## Statens vegvesen

Vår referanse:  
20/7023-27

Vår dato:  
16.04.2020

### Godkjenning av overgangsrekkverk mellom Vik-CC2 / Vik-CC4 vegrekkverk og Vik Veg H2 vegrekkverk

**5136901-1**

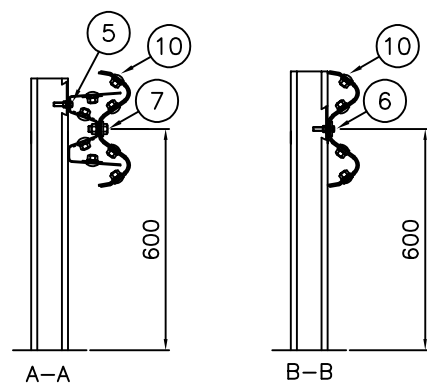
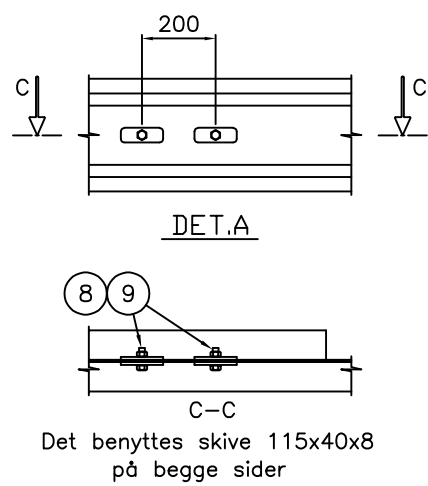
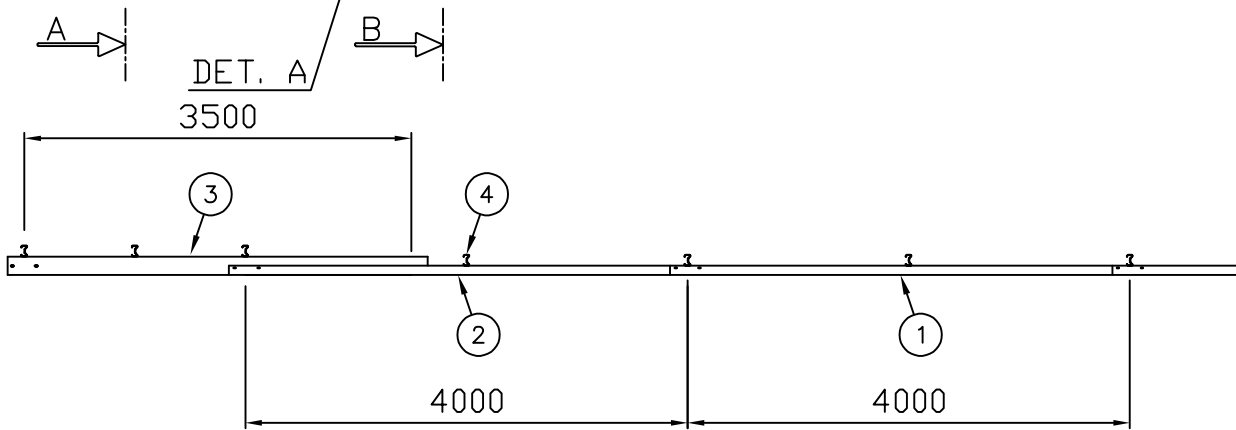
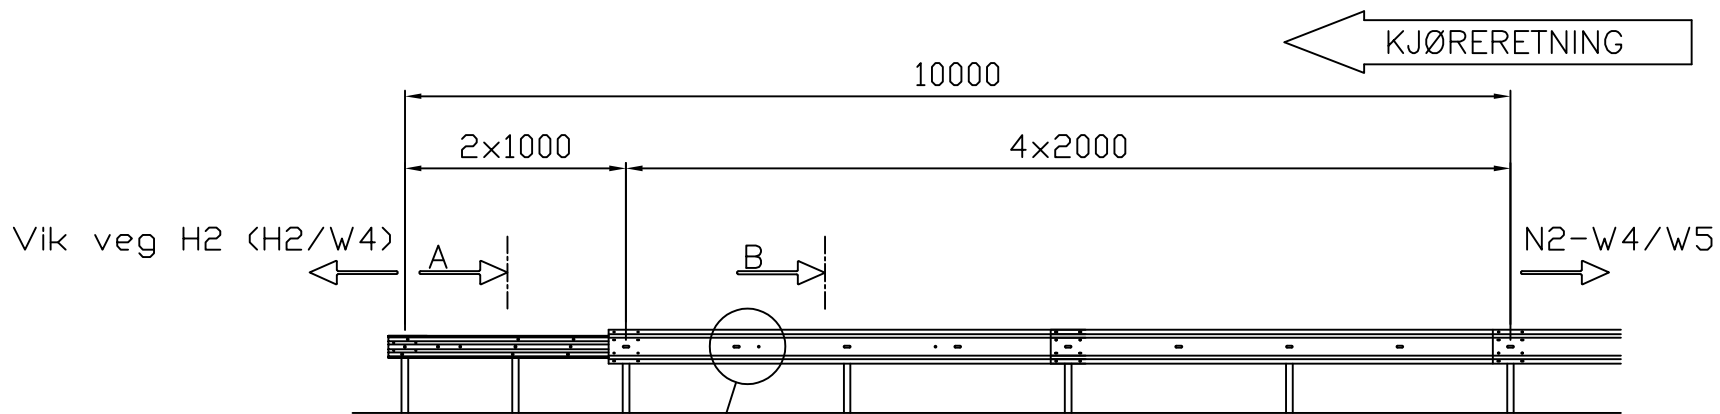
På grunnlag av testresultatene gis det herved godkjenning til overgangsrekkverk mellom Vik-CC2 / Vik-CC4 vegrekkverk og Vik-VEG-H2 i henhold til tegning 5136901.

Leverandøren skal levere montasjemanualen til brukere for å sikre kvalitet av installasjon og fremtidig vedlikehold. Overgangsrekkverket skal monteres i henhold til produsent/
